REPUBLIKA HRVATSKA
DUBROVAČKO-NERETVANSKA ŽUPANIJA
GRAD DUBROVNIK

IZVJEŠĆE O JAVNOJ RASPRAVI
o Prijedlogu Izmjena i dopuna Prostornog plana uređenja Grada Dubrovnika

o Prijedlogu Izmjena i dopuna Urbanističkog plana uređenja „Gruški akvatorij“ te s tim u vezi Prijedlozima Izmjena i dopuna Prostornog plana uređenja Grada Dubrovnika i Izmjena i dopuna Generalnog urbanističkog plana Grada Dubrovnika

Prilog 02.

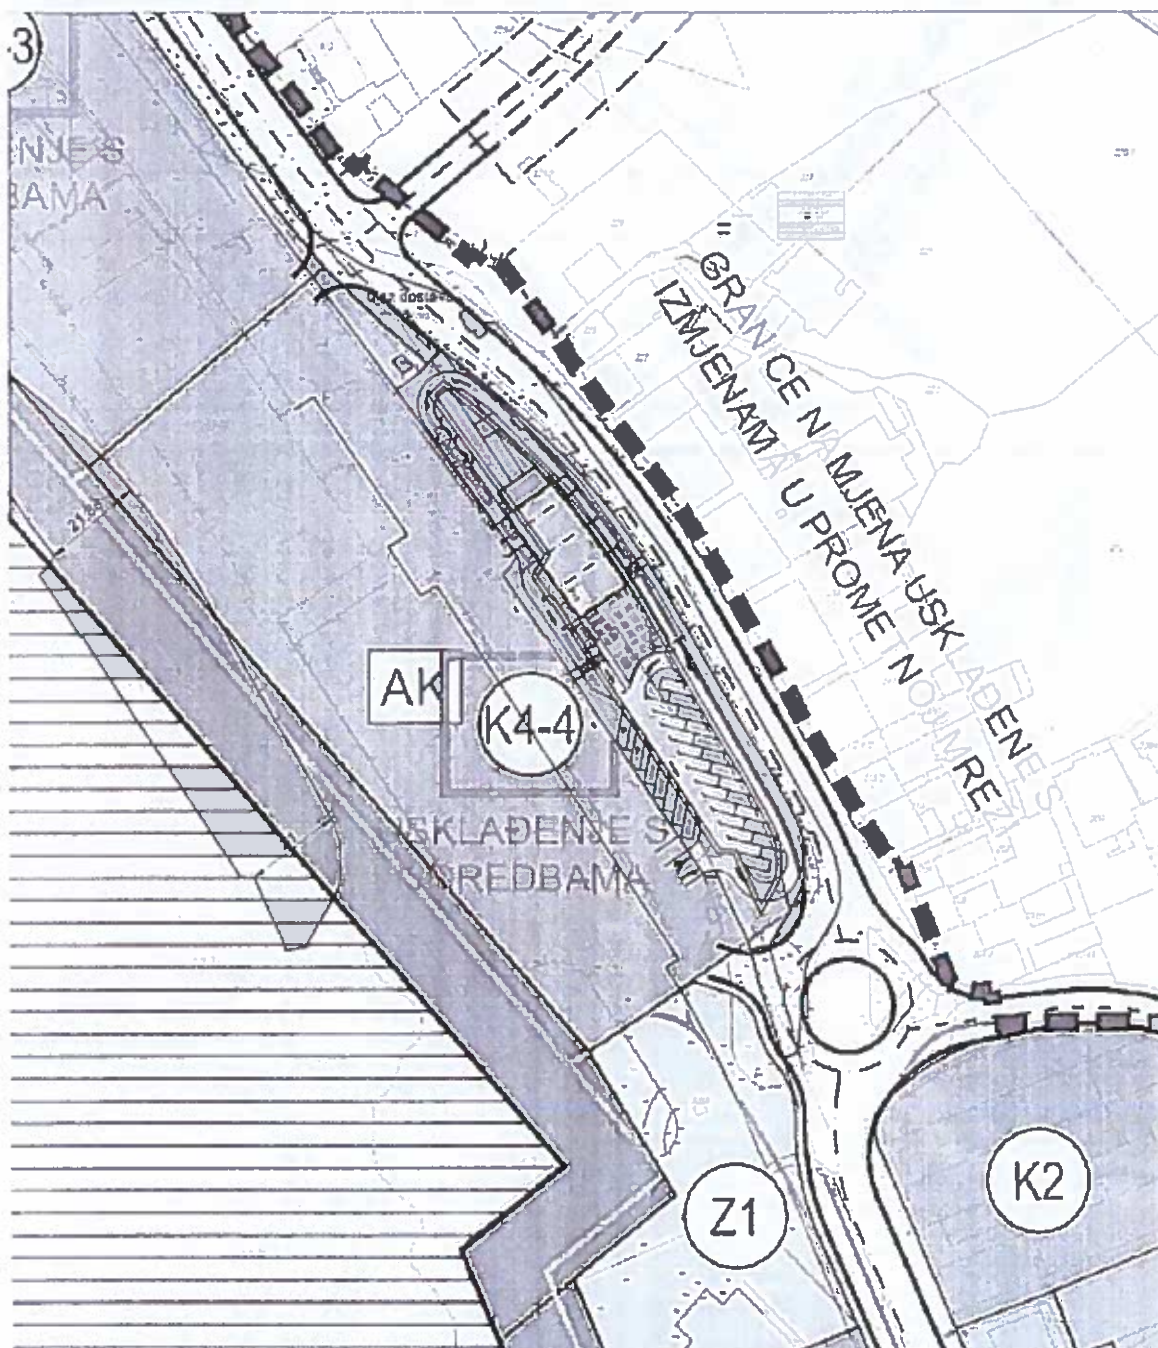
1. U prijedlogu Izmjena i dopuna Urbanističkog plana uređenja „Gruški akvatorij“ glavna gradska prometnica, u naravi ulica Obala pape Ivana Pavla II, proširena je u ukupni profil od 16,5m (tri kolne trake, jednostrani pješački nogostup/biciklistička staza i

drvo) što nije u skladu sa dostavljenim zahtjevom i izrađenim elaboratom, gdje se predlaže zadržavanje predmetne glavne gradske prometnice u postojećoj trasi ucrtanoj u Generalnom urbanističkom planu Grada Dubrovnika iz 2014. godine. Navedeno se može vidjeti na prilogu 1. koji prikazuje poprečni presjek glavne gradske prometnice, u prilogu ovog zahtjeva.

Prilog 03.

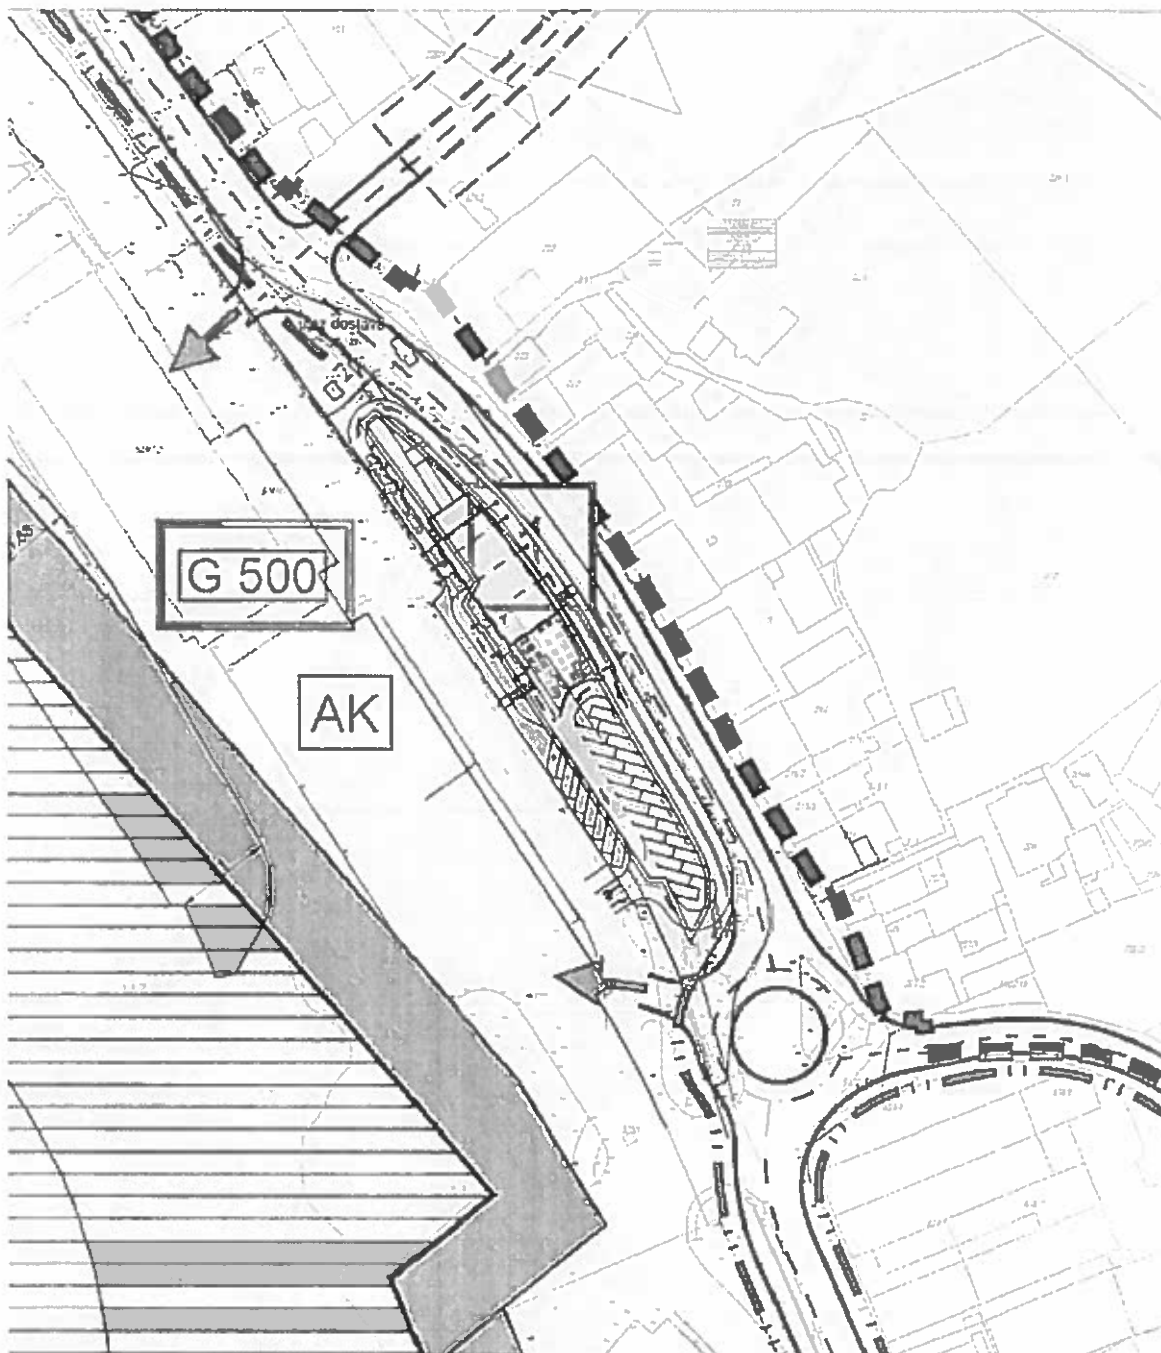
2. U Prijedlogu Izmjena i dopuna Urbanističkog plana uređenja „Gruški akvatorij“ zona u kojoj se nalazi Frendy d.o.o. prenamijenjena je u zonu namjene K4-4 (autobusni kolodvor), čime je čestica na kojoj se nalazi tvrtka pripojena namjeni i čestici autobusnog kolodvora. Smatramo kako prenamjena treba ići u namjenu K1 (poslovna-pretežito uslužna) i K2 (poslovna-pretežito trgovačka).
3. Zaključno, napravljen je preklap projektnog rješenja budućih sadržaja izrađenog od tvrtke Gabriel projektiranje d.o.o. unutar zone gdje se nalazi tvrtka Frendy d.o.o., te Prijedloga Izmjena i dopuna UPU-a „Gruški akvatorij“, gdje je ustanovljeno kako trup ceste zauzima dio građevne čestice i to ukupno oko 800m² čime se u potpunosti onemogućuje realizacija predviđenog projekta na području zone Frendy d.o.o.. Navedeno se može vidjeti na prilogima 02. i 03. u prilogu ovog zahtjeva

Molimo za ispravak prethodno spomenutog u predmetnim prostornim planovima od strane stručnog izrađivača.

Prilog 1: Podvodni arheološki lokaliteti u obuhvatu UPU „Gruški akvatorij“

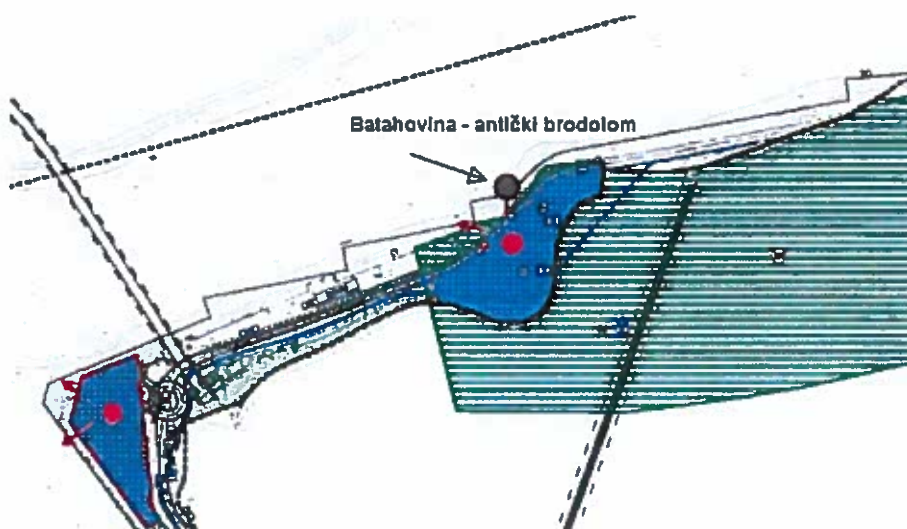
Grafički prikazi s oznakama točnih lokacija dvaju podvodnih arheoloških lokaliteta

Sl.1 - Korekcija položaja novovjekovnog brodoloma u luci Gruž

Sl.2 – Položaj antičkog brodoloma Batahovina

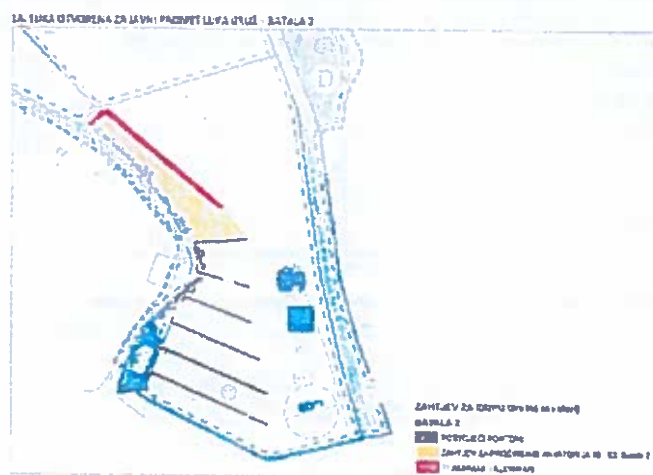
Na temelju uvida prilikom javne rasprave o Prijedlogu Izmjena i dopuna Urbanističkog plana uređenja "Gruški akvatorij", te s tim u vezi Prijedlozima Izmjena i dopuna Prostornog plana uređenja Grada Dubrovnika i Izmjena i dopuna Generalnog urbanističkog plana Grada Dubrovnika u roku dostavljamo prijedlog uređenja komunalne lučice Batala na predjelu ispred Ville Elize do granice plovnog puta i od već postojećeg valobrana komunalne lučice Batala do granice sa lukom nautičkog turizma radi omogućivanja smještaja plutajućih pontona i valobrana za komunalne vezove građana grada Dubrovnika, a ujedno bi se i koristili za ukrcaj i iskrcaj putnika u nautičkom turizmu.

Građani grada Dubrovnika godinama dostavljaju zahtjeve za komunalne vezove na čije se rješenje čeka desetljećima. Također, ukrcaj i iskrcaj putnika, gostiju korisnika jednodnevnih izleta brodovima stvara ogromne gužve na područje place Gruž, koji je ujedno i zapadni ulaz u grad. Ovim putem
